Tengo el agrado de dirigirme a Usted en el marco del contrato S.G. Ministro N° 350/2021, suscrito entre el MOPC y el Consorcio Hospitalario del Sur para la ejecución del **"LLAMADO MOPC N° 55/2021 "LICITACIÓN PÚBLICA NACIONAL PARA EL DISEÑO Y CONSTRUCCIÓN DEL GRAN HOSPITAL DEL SUR"** – ID 399.277.

P/VAISBS - NOTA UEP IP 71/2024 - RE. LLAMADO MOPC 55/21: LPN P/ EL DISENO Y CONSTRUCC. DEL GRAN HOSP. DEL SUR - ID 399277 - PROPUESTAS DE READECUACIONES FUNCIONALES DE AREAS DE UTI Y QUIROFANOS GHS Y CONSTRUCC. DE CASETAS DE RESIDUOS - ADJ. RESPALDOS.

ACTA DE REUNION

REF.: PROPUESTAS DE READECUACIONES FUNCIONALES DE AREAS DE UTI Y QUIROFANOS GHS. y CONSTRUCCION DE CASETAS DE RESIDUOS

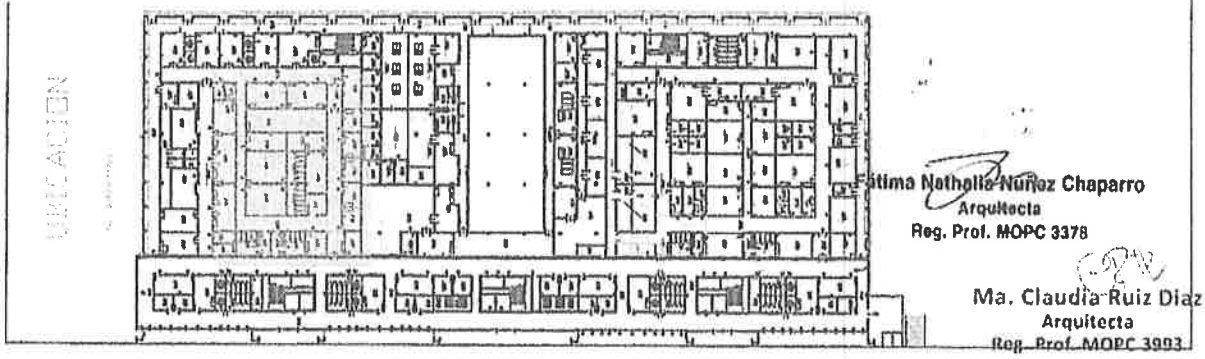
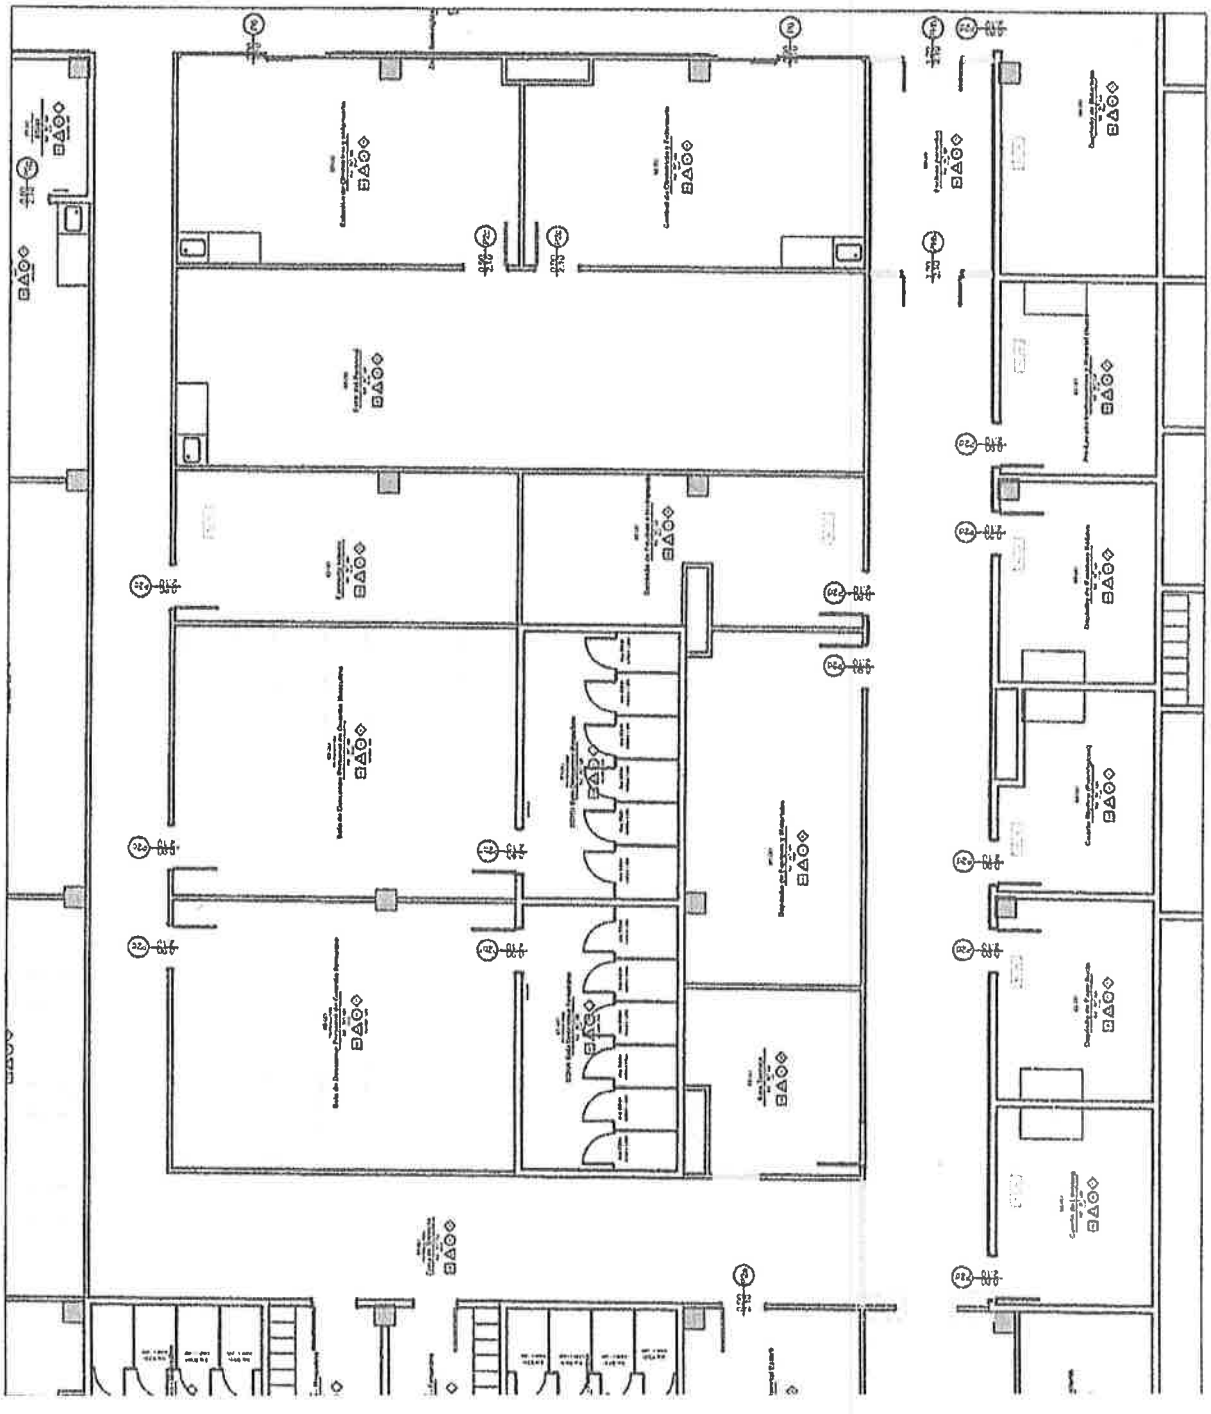
***Quirófano Ginecobstetricia:**
La esclusa de pacientes se desplaza al final del pasillo de manera a evitar concentrar dentro del área limpia áreas contaminadas.
Se sugiere eliminar **(inodoro/esclusa)** del cuarto de limpieza, depósito de ropa sucia y el área de pre lavado de instrumentos y materiales usados.
